PREFEITURA DE
BIGUAÇU

LAUDO TÉCNICO DE VISTORIA EM ACESSIBILIDADE

PRÓ-CIDADÃO E SECRETARIA MUNICIPAL DA RECEITA

MAIO DE 2025

Figura 12 – Calçada em frente à entrada principal da edificação (referência de medida: nível de 1,00 m).

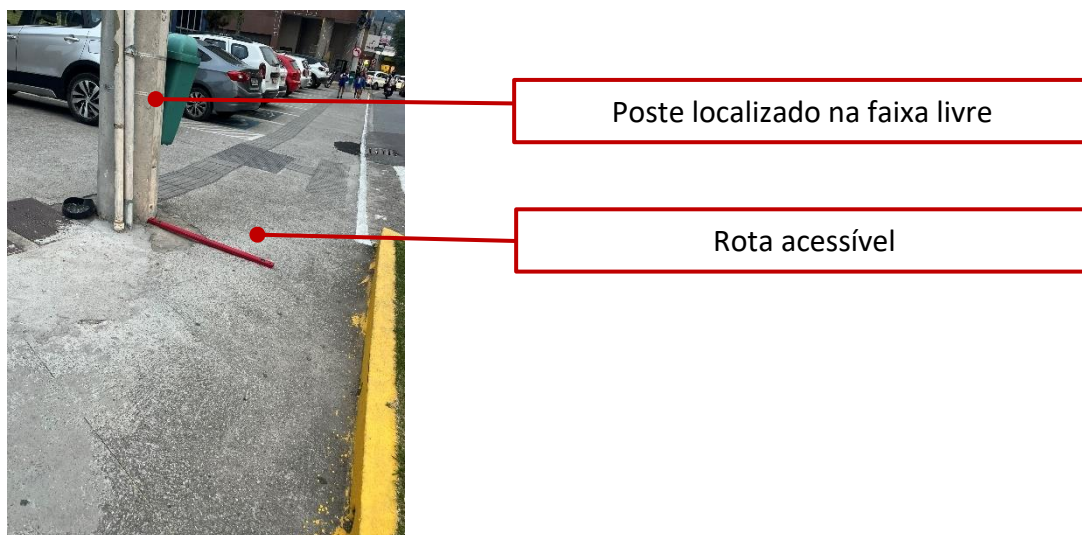
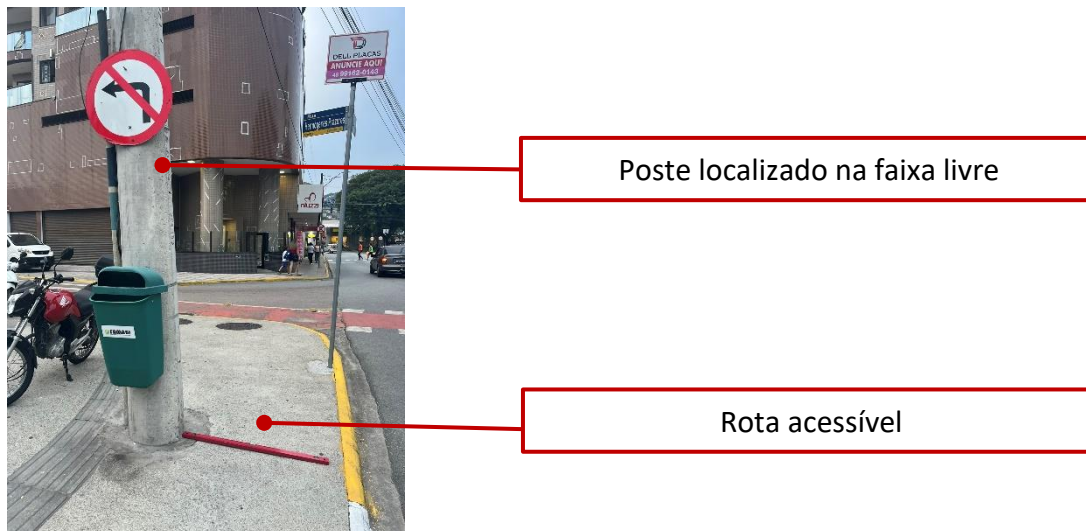
O PARECER TÉCNICO N. 170/2022/GAM/CAT informa que o “piso do passeio apresenta vários trechos com inclinações transversais e longitudinais que não garantem estabilidade para o uso de pessoa com cadeira de rodas de forma autônoma”.

Percebe-se que em frente à faixa elevada de pedestres, há uma inclinação elevada em relação ao restante da calçada.

Figura 16 – Calçada em frente à Praça Nereu Ramos.

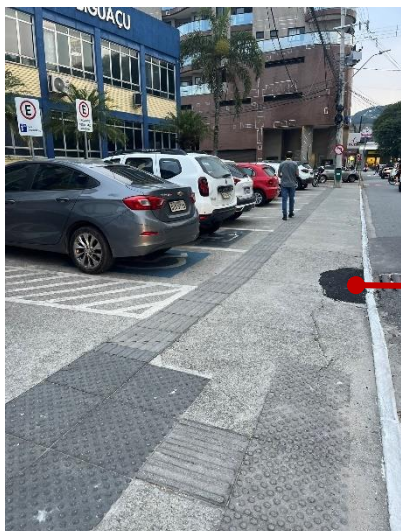
Rachaduras/irregularidades

- Há trechos na calçada em frente à Praça Nereu Ramos em que os pisos dos passeios não possuem superfícies regulares. (próximo à faixa de pedestres e próximo ao poste de luz).
- A inclinação da faixa livre está acentuada – $i=4,89\%$ (ao lado da faixa de pedestres).

- Realizar a melhoria da calçada nos locais em que há buracos e remendos. (próximo à faixa de pedestres e próximo ao poste de luz).
- Executar nova inclinação, mais suave, transformando a rampa ao lado da faixa de pedestres na Praça Nereu Ramos em plano inclinado, trazendo a inclinação mais suave da calçada até o ponto final da vaga para pessoa idosa. Com isso, também já será realizada a melhoria da calçada nos locais em que há buracos e remendos.

Figura 18 e Figura 19 – Calçada em frente à Praça Nereu Ramos.

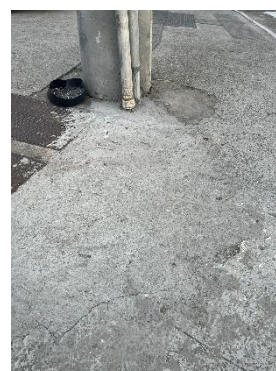
Remendo sem regularidade

Figura 20 – Calçada em frente à Praça Nereu Ramos.

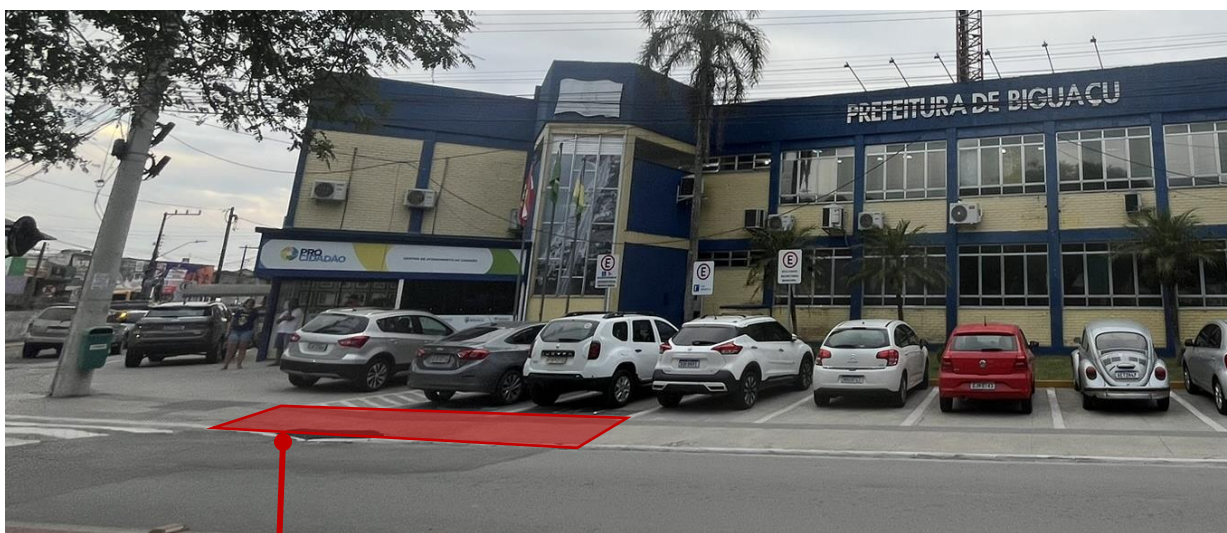
local para execução de novo de plano
inclinado

Figura 23 – Patamar em frente à porta de entrada da edificação.

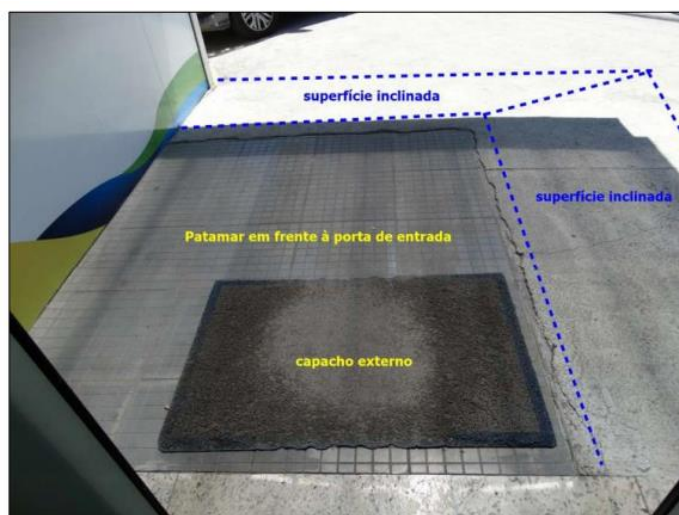
O PARECER TÉCNICO N. 170/2022/GAM/CAT informa que o patamar em frente à porta de entrada da edificação “apresenta irregularidades no piso (...) as superfícies inclinadas (indicadas em azul na fotografia) que delimitam o patamar também apresentam inclinações superiores a 5% ($i=5,11\%$, aproximadamente)”. Observar figura abaixo:

Constata-se que este patamar continua com as mesmas irregularidades informadas no Parecer do MP/SC. No entanto, as inclinações das abas foram verificadas e atualmente ambas possuem inclinação de 4,36%.

- Executar novo patamar em concreto, regularizado com as abas laterais, trazendo continuidade no tipo de piso de toda a área externa.

Figura 27 – Hall externo.

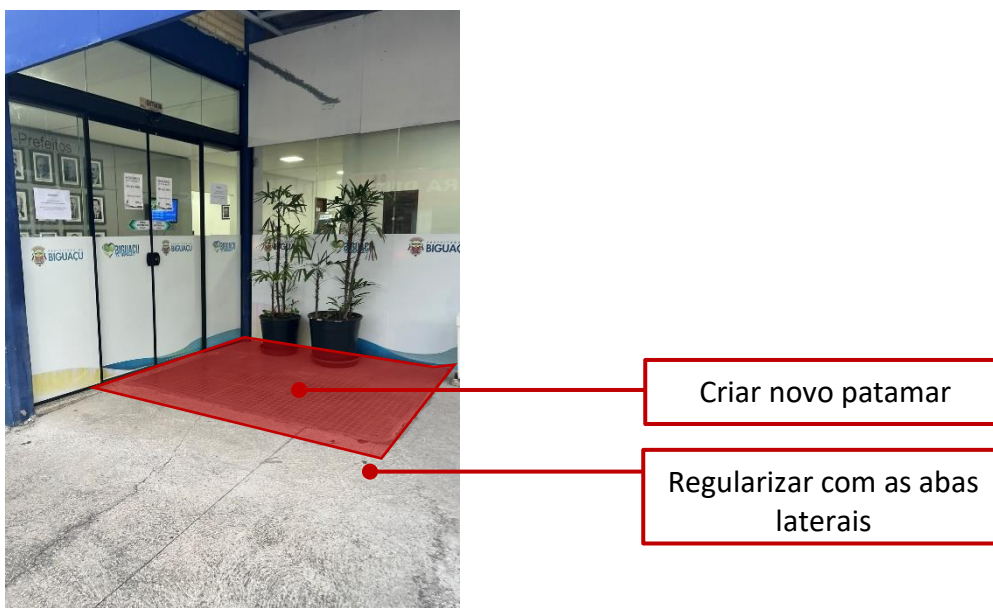
- Há irregularidades no patamar em frente à entrada da edificação.

Figura 39 e Figura 40 – Pavimento superior.

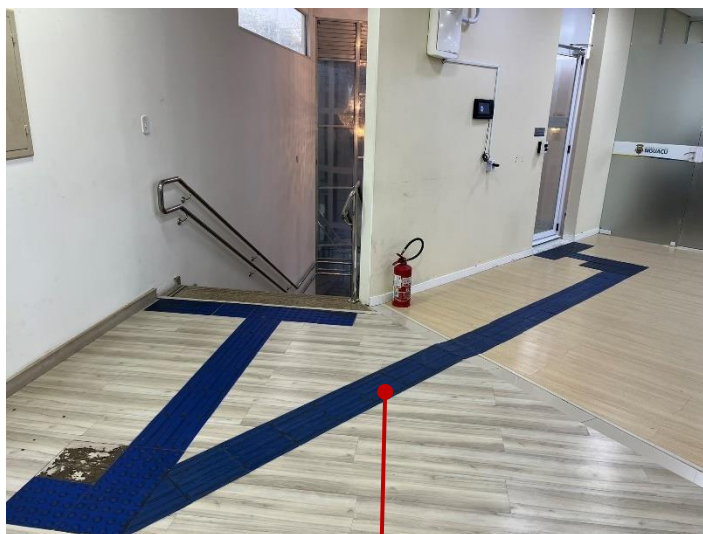
Piso tátil direcional,
atualmente, sem sentido

Figura 57 e Figura 58 – Novo Pró-Cidadão.

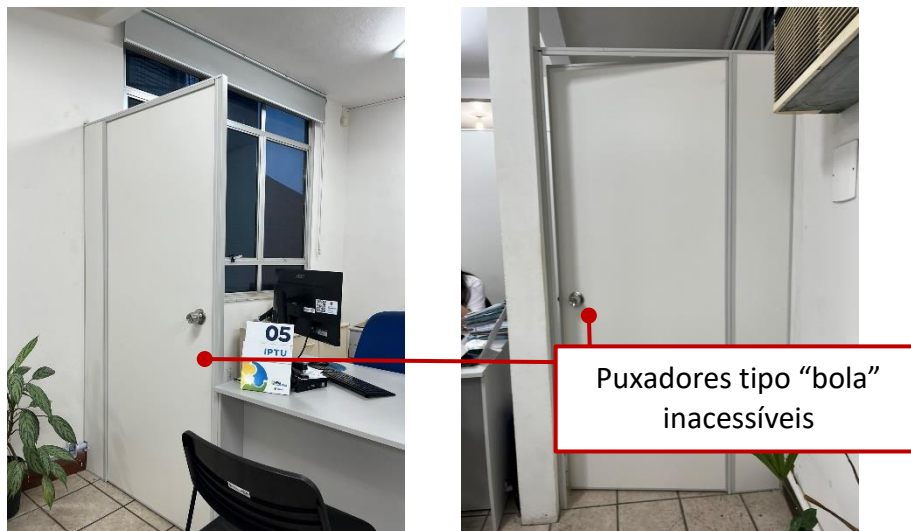
Quanto ao tipo da maçaneta, o PARECER TÉCNICO N. 170/2022/GAM/CAT informa que no pavimento superior os “gabinetes e procuradoria ainda apresentam maçanetas inadequadas, do tipo bola, permanecendo a irregularidade constatada nas vistorias anteriores”.

Conforme já mencionado, houve mudança nas nomenclaturas das salas, porém esta pendência se mantém. Além disso, também foram inseridas novas portas no novo Pró-cidadão com o mesmo tipo de maçaneta incorreta.

- As portas instaladas em divisória continuam com maçanetas inadequadas.

- Trocar as maçanetas das portas instaladas em divisória para modelo do tipo alavanca.

Figura 64 – Escada.

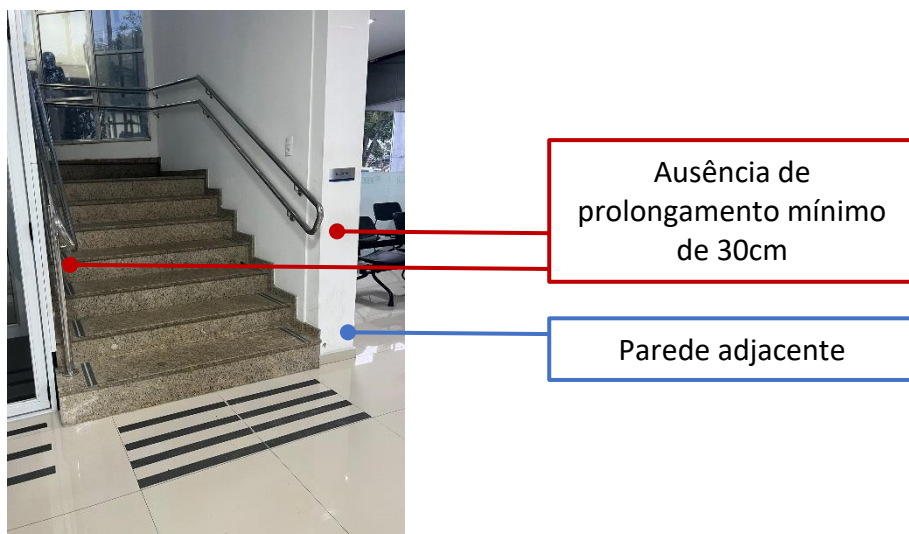
No que se refere à escada, o o PARECER TÉCNICO N. 170/2022/GAM/CAT informa que “os corrimãos deveriam prolongar-se ao patamar, pelo menos por 0,30 m nas extremidades, o que não foi verificado na escada em análise”.

A NBR 9050/2020 dispõe em seu item 6.9.3.4 que “Em edificações existentes, onde for impraticável promover o prolongamento do corrimão no sentido do caminhamento, este pode ser feito ao longo da área de circulação ou fixado na parede adjacente.” Assim, entende-se que para o caso desta escada, o prolongamento deverá ser fixado na parede adjacente

- Incluir prolongamentos nos corrimãos - no térreo.
- Corrigir guarda-corpo para altura mín. de 1,10m – na lateral próxima à plataforma elevatória, através da substituição do vidro
- Corrigir alturas e incluir corrimão superior – na lateral próxima à plataforma elevatória. (alturas de 70 e 92cm)

Figura 65 e Figura 66 – Escada.

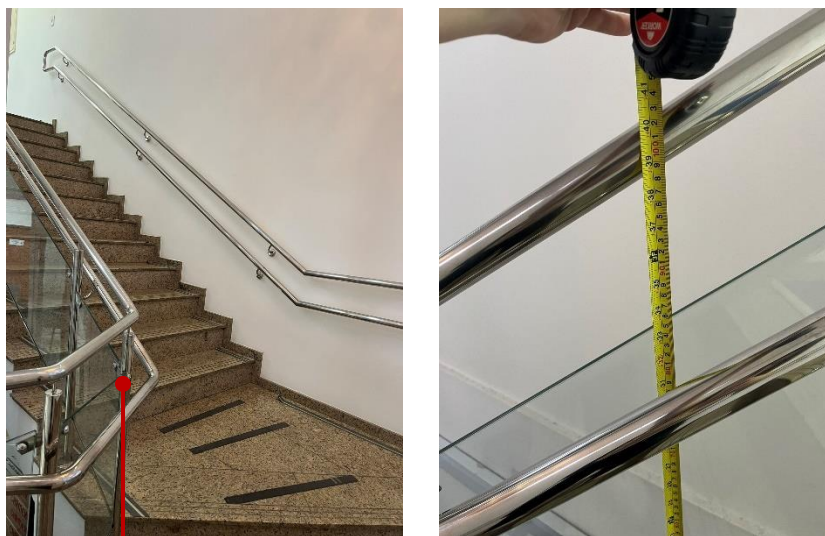
Ainda em relação aos corrimãos e guarda-corpos, verificou-se que a escada na lateral próxima à plataforma elevatória não possui corrimãos e guarda-corpos adequados. O corrimão superior e o guarda-corpo foram incorporados como um elemento único, sendo que, o guarda-corpo deveria ter altura mínima de 1,10m. Já os corrimãos deste lado também apresentam alturas incorretas.

Guarda-corpo com altura inferior ao mín. de 1,10m e corrimãos com alturas incorretas

Figura 80 – Bacia e barras de apoio nos sanitários feminino e masculino.
Fonte: PARECER TÉCNICO N. 170/2022/GAM/CAT.

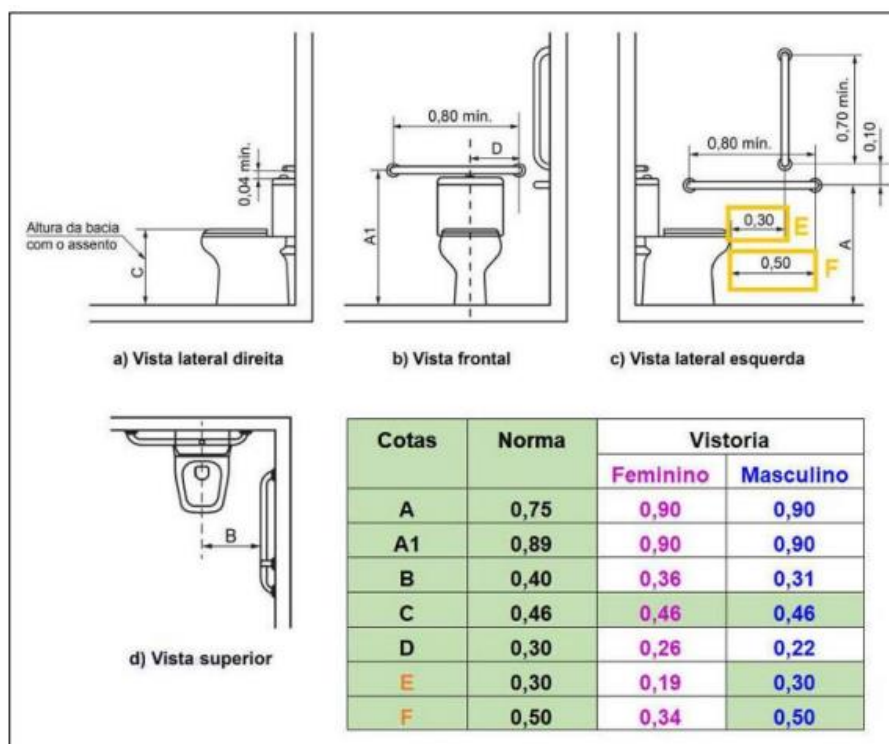
Quanto às três barras de apoio próximas à bacia sanitária, o PARECER TÉCNICO N. 170/2022/GAM/CAT informa que “vários critérios normativos em relação ao posicionamento das barras não foram atendidos”, conforme figura abaixo:

¹ Os posicionamentos corretos estão representados na Fig. 80. Sugerimos a retirada de todas as barras e que seja chamada uma das técnicas para fazer a marcação para a nova implantação das barras.
